改善箇所説明図

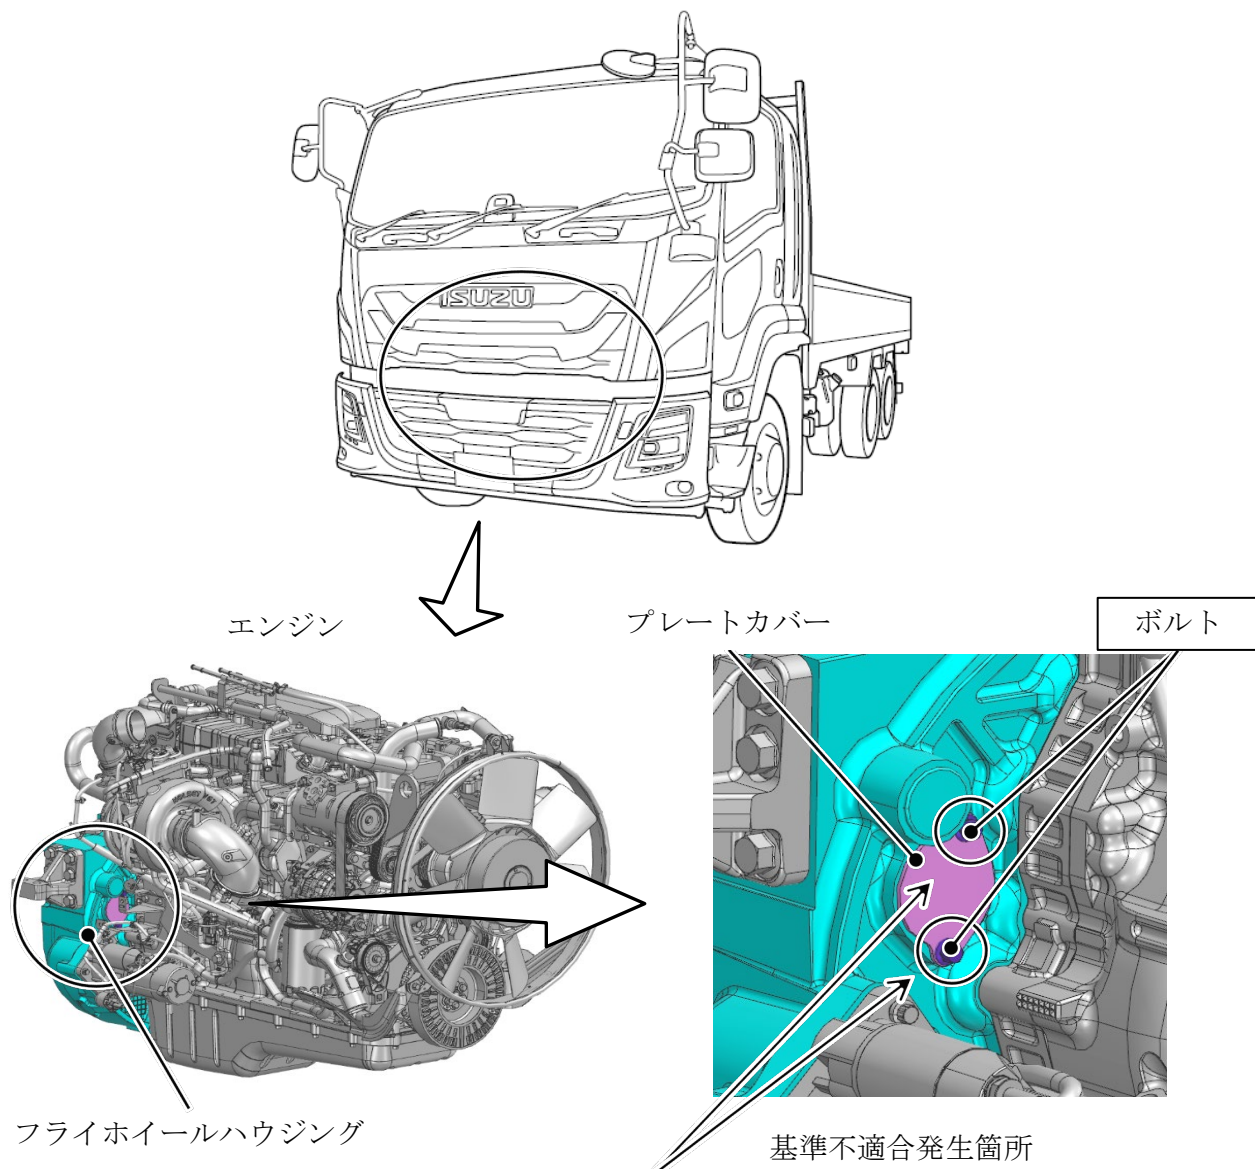
フライホイールハウジングにおいて、製造工程でのプレートカバー取付けボルトの締付け指示が不適切なため、規定トルクで締付けられていないものがある。そのため、そのまま使用を続けると、ボルトが緩み、最悪の場合、ボルトおよびプレートカバーが走行中に脱落し、他の交通の妨げとなるおそれがある。

改善の内容：
全車両、当該ボルトを規定トルクで締付ける。

識別：助手席側シリアルナンバープレート左上に、識別ペイント（黄色）を塗布する。
